II/608 Nové Ouholice - Nová Ves stavba - 16-433-2

SO 180 - Dopravně inženýrská opatření

Změnový list

Předmět Změny: Doplnění DIO

INVESTOR:	KSÚS	AKCE:	II/608 Nové Ouholice - Nová Ves, rekonstrukce + výstavba kanalizace		
KRAJ:	Středočeský	PŘÍLOHA:	Situace DIO Etapa II - XV		
OBEC:	Nová Ves	VYPRACOVAL:	Ing. Matěj Hofman	ROPOČ:	MÍKOVČ: C.15
PROJEKTANT:	ny	FORMÁT A4:	A4		
		DATUM:	12/2021		
		MĚŘÍTKO:	1:5000

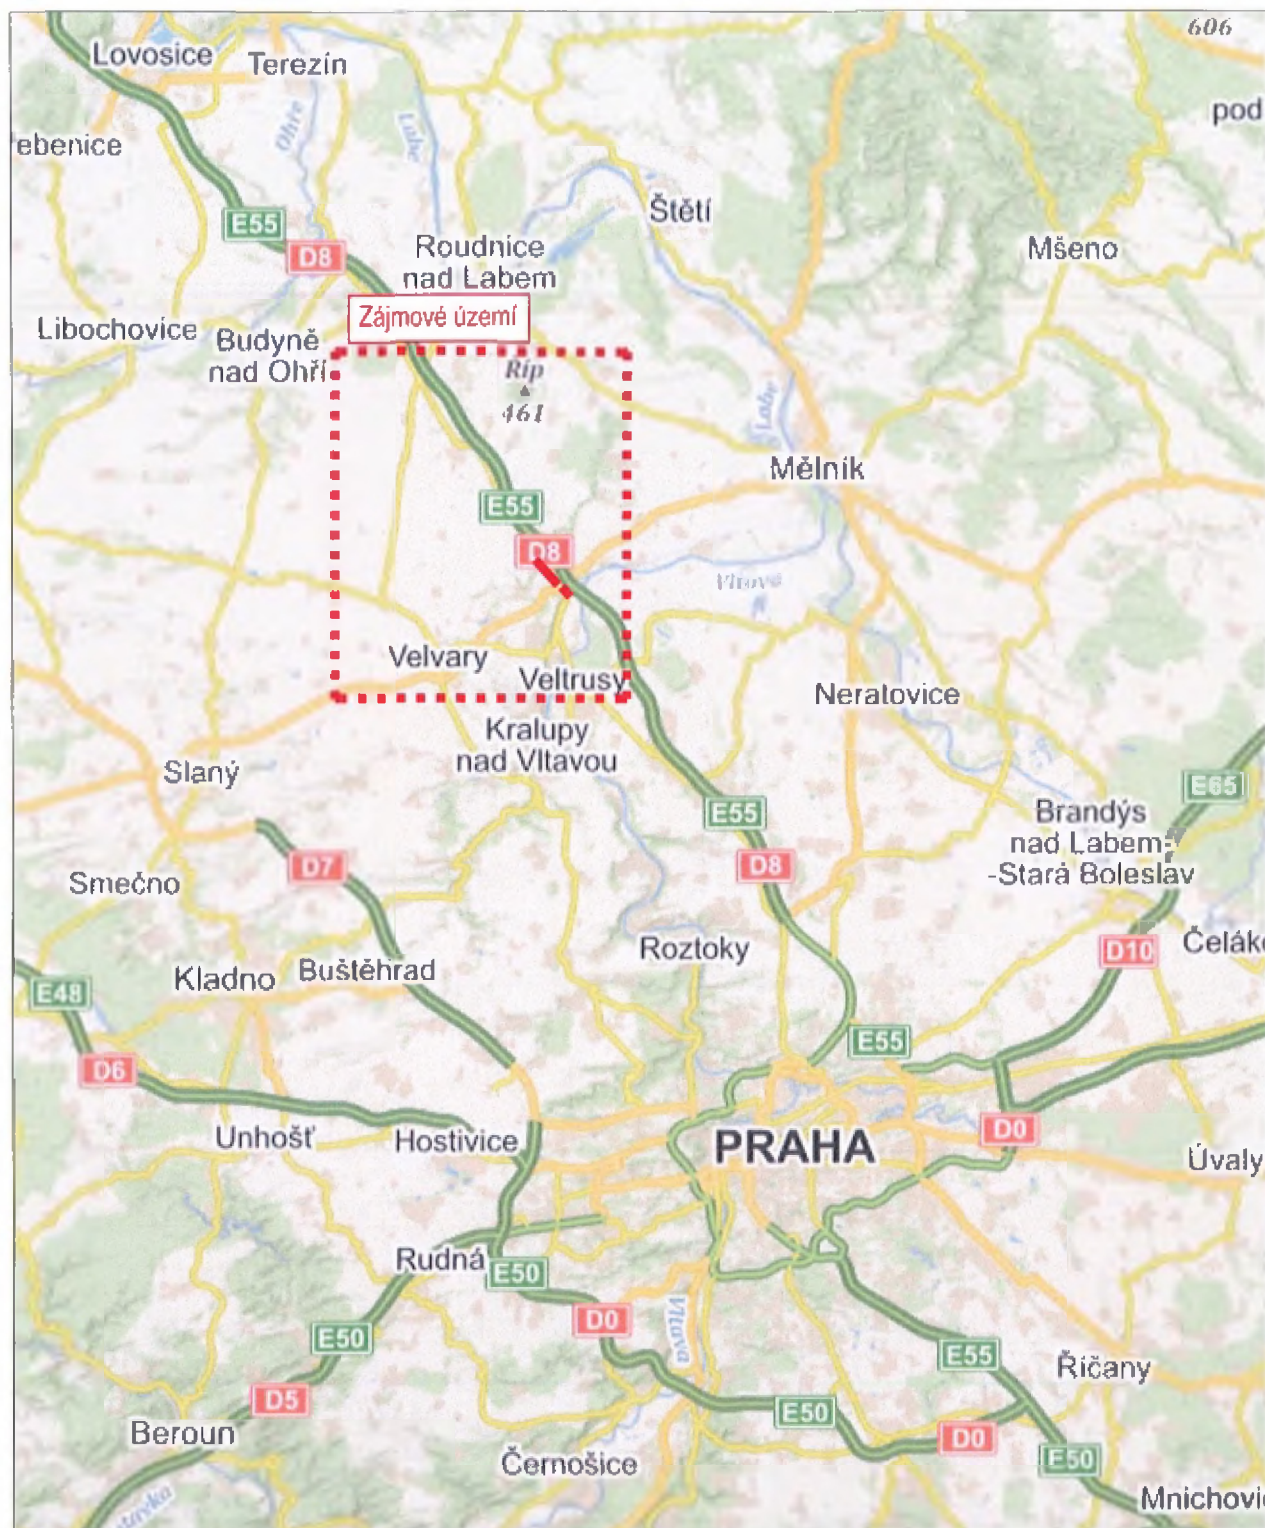
DZ Z2 budou opatřeny výstražnými světly typ 1 (3 x), popř. umístěny na osvětl. místech.

Dle zjištěných skutečností má dojít ke zvýšení provozu autobusové dopravy (cca 20 denně) projíždějící nyní obcí Nová Ves – Nové Ouholice přes obec Vepřek. PČR DI Mělník důrazně upozorňuje, že na místní komunikaci v extravilánu mezi obcemi Vepřek a Staré Ouholice nejsou vyhovující šířkové poměry (lokálně 3,2m) pro bezpečný obousměrný provoz. V této souvislosti je nezbytné navrhnout vyhovující dopravní opatření k zajištění bezpečného provozu na dotčené pozemní komunikaci, např. stanovení jednosměrného dopravního režimu nebo umístění SSZ s řízeným kyvadlovým provozem..

V případě umístění dočasné zastávky na III/0161 za křižovatkou s I/16 PČR DI Mělník doporučuje provést prořez křoví na straně před zastávkou ve směru od Vepřku z důvodu zlepšení rozhledu ze silnice na autobusovou zastávku na stojící BUS a snížení rychlosti (70-50 km/h).
